**Avis de la Mission régionale d'autorité environnementale  
de la région Nouvelle-Aquitaine  
sur la création d'un parc photovoltaïque au sol de 6 ha après  
défrichement à Laurière (87)**

n°MRAe 2019APNA121

dossier P-2019-n°8450

Carte 59 : Les habitats naturels recensés

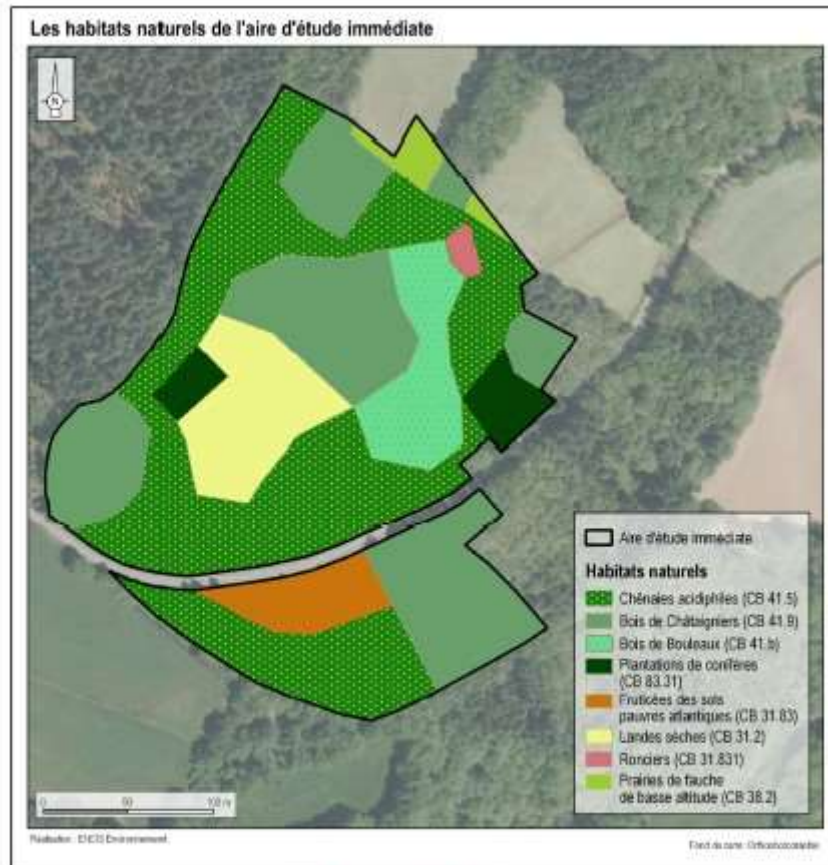
Le site présente une forte potentialité d'accueil des gîtes de chiroptères. L'étude d'impact indique que la recherche de gîte n'a pas été exhaustive et qu'au vu de la potentialité notable de présence de chiroptères, la bande de boisement conservée a été retenue en raison de son caractère ancien et de la présence d'une dizaine d'arbres vieillissants.

**La MRAe relève l'objectif qualitatif pertinent cette mesure de maintien d'une bande boisée. Toutefois son dimensionnement et sa localisation auraient pu être calculé sur la base d'une inspection systématique que la forte potentialité du site justifiait. Il restera à déterminer en particulier si une mesure de dérogation à l'interdiction de destruction des espèces protégées et de leurs habitats est nécessaire. Il serait pertinent de fournir cette information au public.**
